TRANS/WP.29/2003/78
30 juillet 2003

**PROJET DE RECTIFICATIF 1 AU COMPLÉMENT 15 A LA SÉRIE 04 D'AMENDEMENTS
AU RÈGLEMENT No 16**

(Ceintures de sécurité)

Transmis par le Groupe de travail de la sécurité passive (GRSP)

Figure 1 – Dimensions de l'enveloppe ISO/F3 pour un dispositif de retenue pour jeunes enfants, orienté vers l'avant et de hauteur normale (720 mm) – SYSTÈME ISOFIX classe A

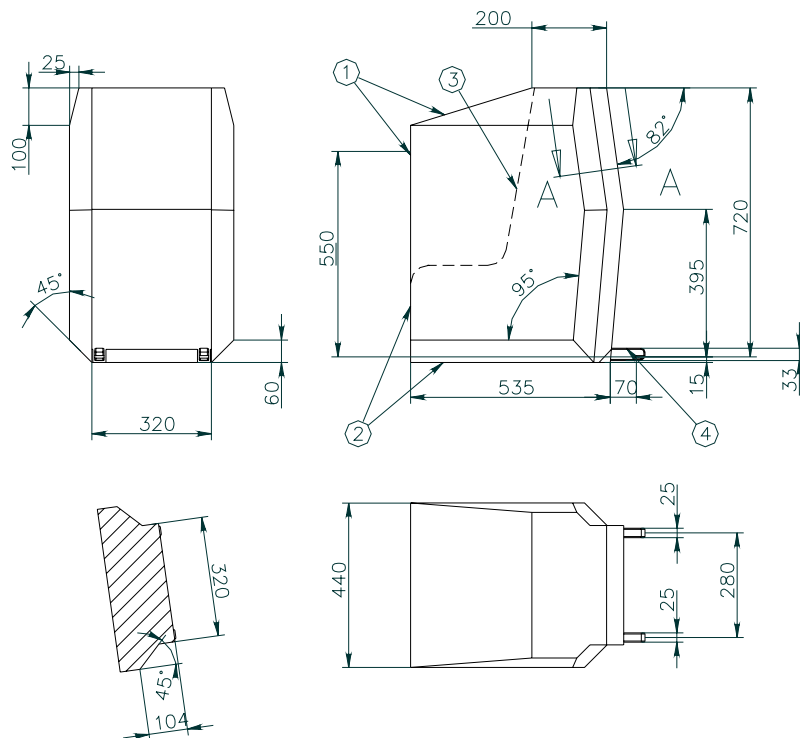
Paragraphe 4.1 et 4.2, modifier comme suit:

"4.1 Enveloppe de dispositif de retenue pour jeunes enfants, orienté vers l'avant et de hauteur normale

Figure 2 – Dimensions de l'enveloppe ISO/F2 pour un dispositif de retenue pour jeunes enfants, orienté vers l'avant et de hauteur réduite (650 mm) – SYSTÈME ISOFIX classe B"

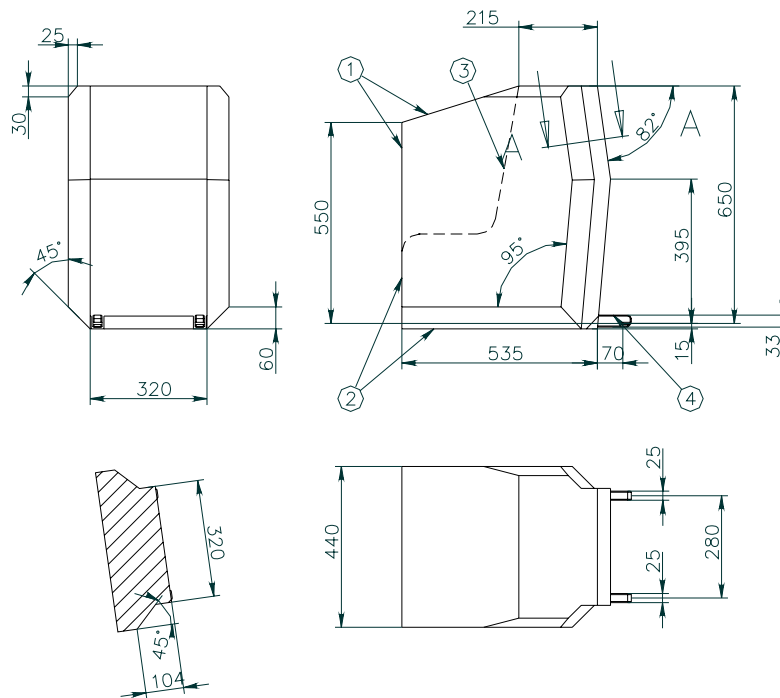
4.2 Enveloppe de dispositif de retenue pour jeunes enfants, orienté vers l'avant et de hauteur réduite

Figure 3 – Dimensions de l'enveloppe ISO/F2X pour un dispositif de retenue pour jeunes enfants, orienté vers l'avant, de hauteur réduite (650 mm) et à face arrière de deuxième version – SYSTÈME ISOFIX classe B1"

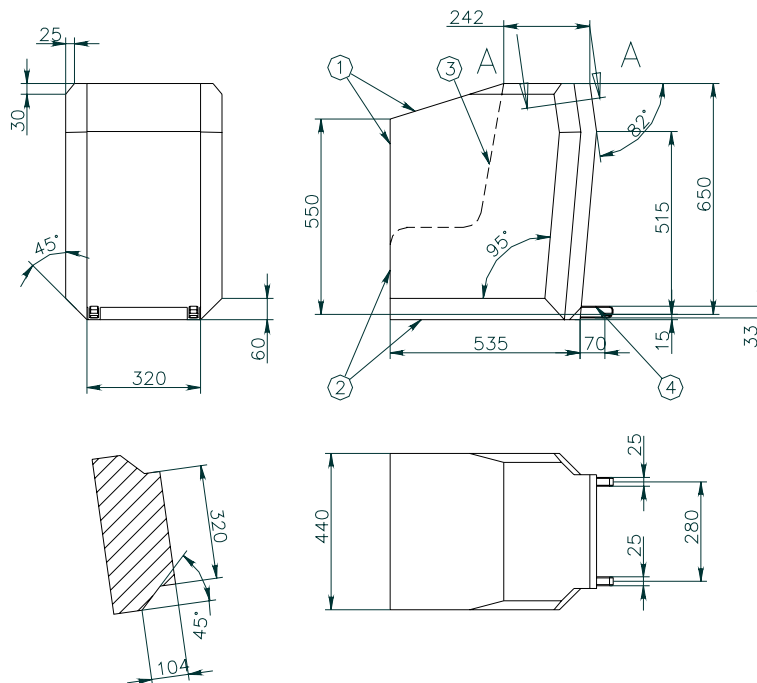
Ajouter un nouveau paragraphe 4.3, ainsi conçu:

"4.3 Enveloppe de dispositif de retenue pour jeunes enfants, orienté vers l'avant, de hauteur réduite et à face arrière de deuxième version

Figure 4 – Dimensions de l'enveloppe ISO/R3 pour un dispositif de retenue pour jeunes enfants, orienté vers l'arrière et de dimensions normales – SYSTÈME ISOFIX classe C

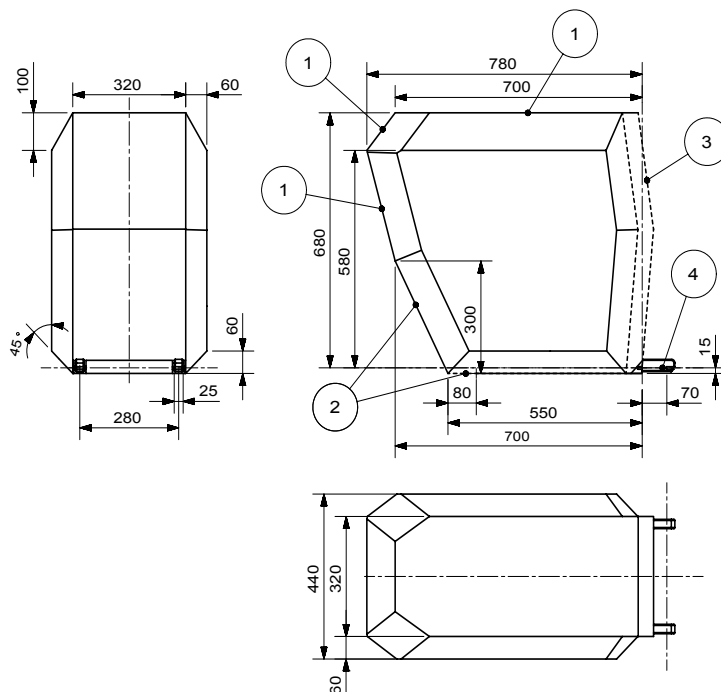
Les paragraphes 4.3 à 4.6 deviennent les paragraphes 4.4 à 4.7, et ils sont modifiés comme suit:

"4.4 Enveloppe de dispositif de retenue pour jeunes enfants, orienté vers l'arrière et de dimensions normales

Figure 5 – Dimensions de l'enveloppe ISO/R2 pour un dispositif de retenue pour jeunes enfants, orienté vers l'arrière et de dimensions réduites – SYSTÈME ISOFIX classe D

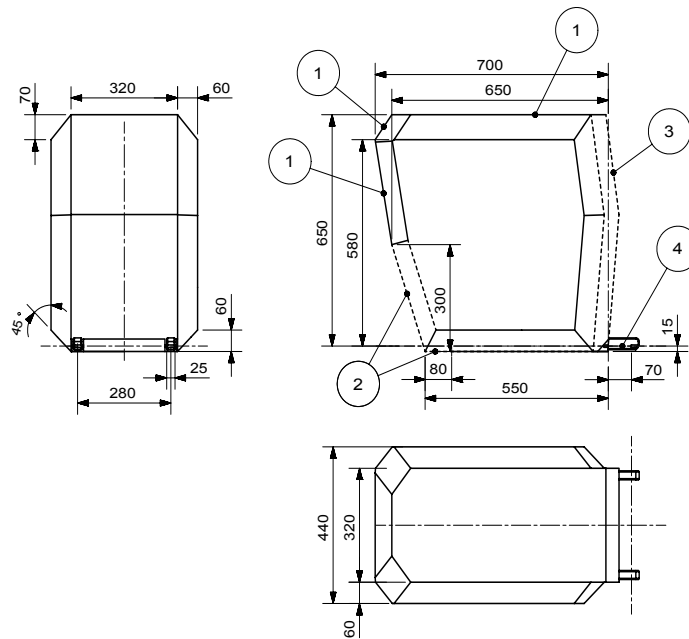
4.5 Enveloppe de dispositif de retenue pour jeunes enfants, orienté vers l'arrière et de dimensions réduites

Figure 6 – Dimensions de l'enveloppe ISO/R1 pour un dispositif de retenue pour bébés, orienté vers l'arrière – SYSTÈME ISOFIX classe E

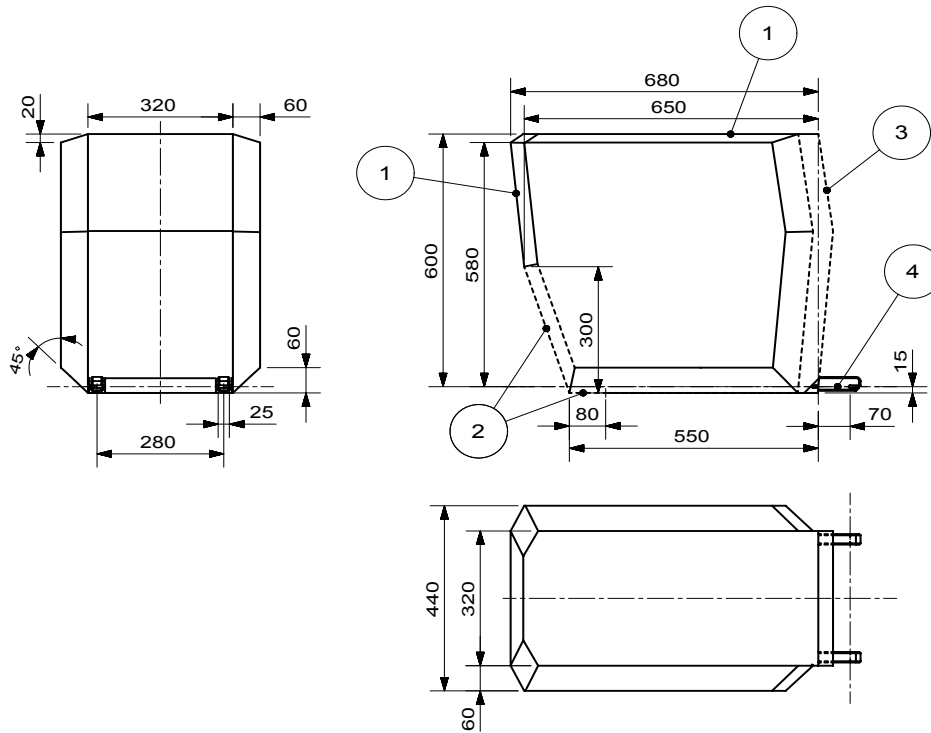
4.6 Enveloppe de dispositif de retenue pour bébés, orienté vers l'arrière

Figure 7 – Dimensions de l'enveloppe ISO/L1 pour un dispositif de retenue pour enfants, orienté vers le côté – SYSTÈME ISOFIX classe F ou dimension ISO/L2 pour un dispositif symétrique – SYSTÈME ISOFIX classe G"

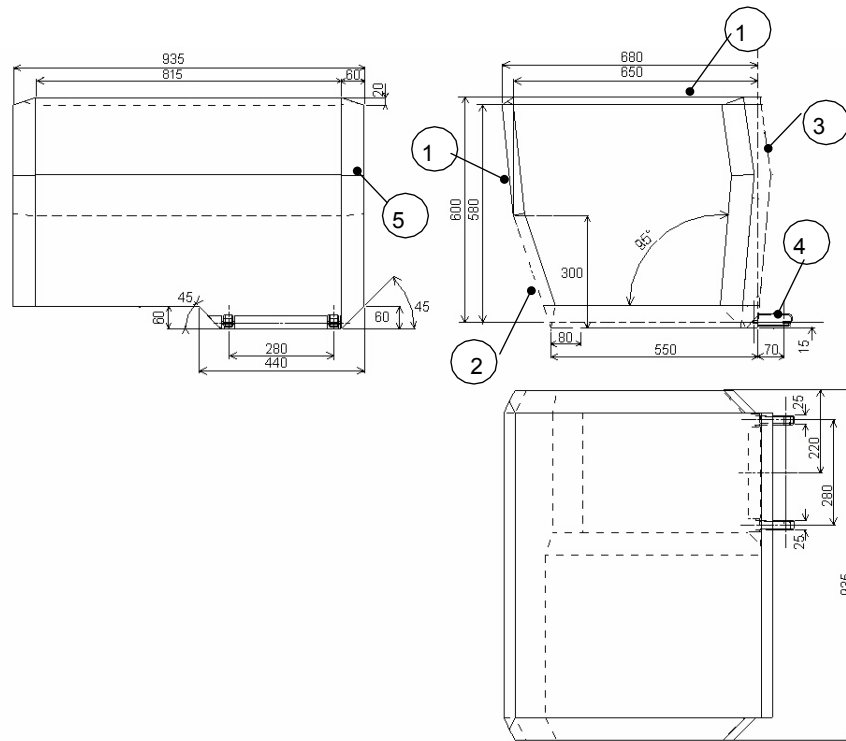
4.7 Enveloppe de dispositif de retenue pour enfants, orienté vers le côté
